# Sachstandsbericht zur Tram

aus SIGNAL 02-03/1994 (April 1994), Seite 9-13 (Artikel-Nr: 10003264)  
IGEB

## Berlins Verkehrssenator legt offen, wie er den Tram-Ausbau blockieren will

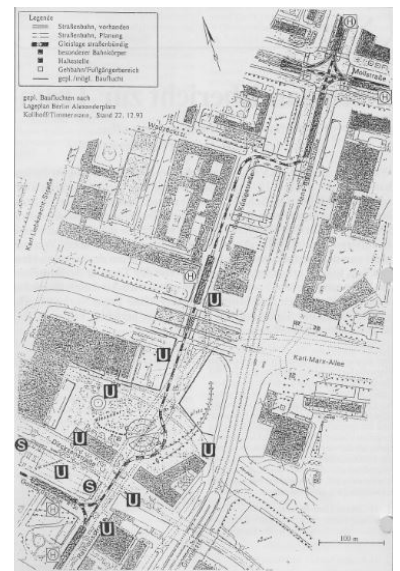
Lageplan-Ausschnitt Mollstraße - Alexanderplatz - Gontardstraße. Es ist schon eine besondere Leistung, in einer so weitläufigen Gegend eine altstadttypische Kurvenfahrt zu planen. Und wer glaubt, daß sich hinter jedem U-Bahn-Symbol auch ein kurzer Weg zum U-Bahnsteig verbirgt, wird vor Ort eines besseren belehrt. Deshalb ist das "U" unter dem S-Bahnhof Alexanderplatz zumindest irreführend, und das nördlichste "U" neben der Tram-Haltestelle ist falsch, weil hier nur der Zugang zu einer Straßenunterführung ist! (SenVuB: Sachstandsbericht Straßenbahnplanungen, Anlage 1)

Schon der abgebildete Lageplan-Ausschnitt für den 1. Bauabschnitt gibt Zeugnis für den Stellenwert, der der Tram in der Berliner Stadt- und Verkehrsplanung derzeit eingeräumt wird: Auf der eigentlich beinahe geradlinig befahrbaren, ca. 700 m langen Strecke zwischen Landsberger Allee und Haltestelle Alexanderplatz (oder besser Rathaus- Ecke Gontardstraße) gelingt es den Planern, die Straßenbahn nicht weniger als sieben Mal durch enge Kurven (die mit höchstens 20 km/h befahren werden können) zu schicken! Die vorgesehenen Haltestellen-Standorte am Alexanderplatz liegen in der Rathaus- bzw. der Gontardstraße, so daß zu den U-Bahn-Linien sehr weite Umsteigewege (insbesondere zur U2) entstehen. Daran ändert auch die Darstellung von U- Bahn-Symbolen an der Haltestelle in der ehem. Neuen

Königstraße nichts, denn hier befindet sich zwar eine Fußgängerunterführung, aber weit und breit kein Eingang zu einem U-Bahnhof.

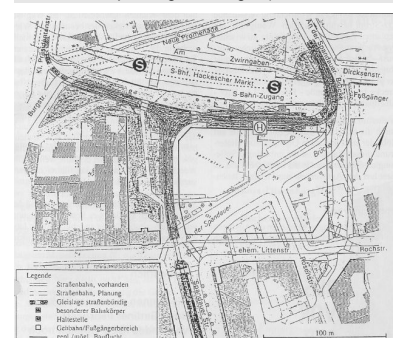
Lageplan-Ausschnitt Spandauer Straße - Stadtbahnviadukt. Maximalen Aufwand plant Senator Haase am S-Bf Hackescher Markt. Heute unterquert die Tram die Stadtbahn westlich des S-Bahnhofs, zukünftig soll sie östlich des S-Bahnhofs fahren, was eine Aufweitung der Stadtbahnbögen erfordert. Und Voraussetzung für die neue Haltestelle wäre ein neuer S-Bahn-Zugang. Den in der Karte eingetragen gibt es nämlich noch gar nicht. (SenVuB: Sachstandsbericht Straßenbahnplanungen, Anlage 10)

Alles andere als schnell umsetzbar sind auch die Planungen am Hackeschen Markt. Mitten über einen bestehenden Sportplatz bei völlig ungeklärten Eigentumsverhältnissen soll die Tram hier in Verlängerung der Spandauer Straße geführt werden. Südlich des S-Bahnhofes soll eine in beiden Richtungen befahrbare neue Strecke gebaut werden, die eine Haltestelle in Höhe des östlichen Bahnsteiges des S-Bahnhofes bekommen soll. Der Zugang zu der geplanten neuen Haltestelle bedingt allerdings einen neu zu bauenden Zugang von Süden zum östlichen S-Bahn-Eingang, und außerdem müssen auch die Stadtbahnbögen über der Unterführung der Straße "An der Spandauer Brücke" erweitert werden.
